WYJAŚNIENIA TREŚCI SIWZ – 3

Dotyczy: postępowania o udzielenie zamówienia publicznego. Numer sprawy: **ZP.271.4.2017.MJ1**
Nazwa zadania: **Dostawa i montaż instalacji solarnych oraz kotłów centralnego ogrzewania wykorzystujących biomasę na terenie Gminy Janów Lubelski**. Zamówienie realizowane w ramach projektu pn.: „**ECO-Energetyczny Janów Lubelski etap III**”.

SCHEMAT DOTĄCZONY PRZEZ WYKONAWCĘ DO PYTANIA 26

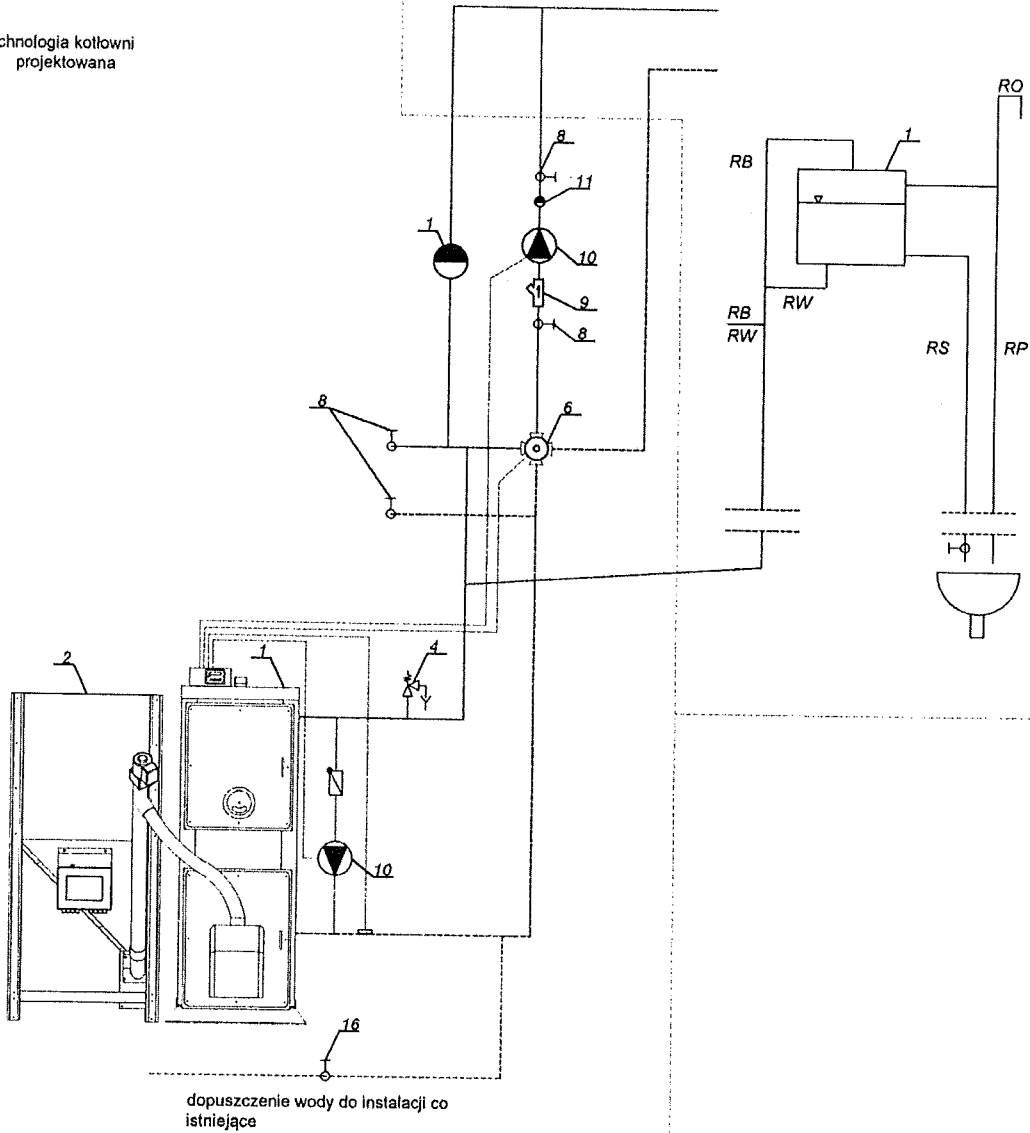
Pytanie 26: W dokumentacjach projektowych dotyczących wykonania instalacji kotłowych, Zamawiający zaprojektował schematy, których zastosowanie nie chroni kotła przed zjawiskiem kondensacji (skraplania), które doprowadzi do korozji powstania środowisk korozyjnych w kotle, tym samym zmniejszy jego żywotności, a w szczególnych przypadkach jeszcze przed okresem gwarancji. Z naszej wiedzy wynika, że żaden producent nie udzieli gwarancji na 5 lat bez zabezpieczenia temperatury powrotu, czego nie znajdujemy w obecnej dokumentacji projektowej. Z naszego doświadczenia projektowo wykonawczego, aby znacząco nie ingerować w przedstawiony schemat, proponujemy dołożyć dodatkową pompę zabezpieczającą temperaturę powrotu w instalacji, która wyeliminuje możliwość kondensacji w kotle, ze względu na zbyt niską temperaturę powrotu. Sterowanie dodatkowej pompy wraz z zaworem czterodrogowym będzie odbywało się przez sterownik kotła. W załączeniu do niniejszego pisma przedkładamy prawidłowy schemat podłączeniowy, zabezpieczający kocioł przed zjawiskiem kondensacji.

Odpowiedź 26: W ramach prowadzonego zamówienia Wykonawca ma zapewnić 60 miesięczny okres gwarancji na wykonaną instalację kotłów na biomasę. Do zakresu prac wykonawcy należy dostawa i montaż zaworu czterodrogowego z siłownikiem. W projekcie zastosowano takie rozwiązanie. Jeżeli producent kotła tego wymaga - dopuszcza się dodatkowe zamontowanie pompy obiegu kotła. Wszystkie w/w roboty wykonawca uwzględni w cenie ofertowej.
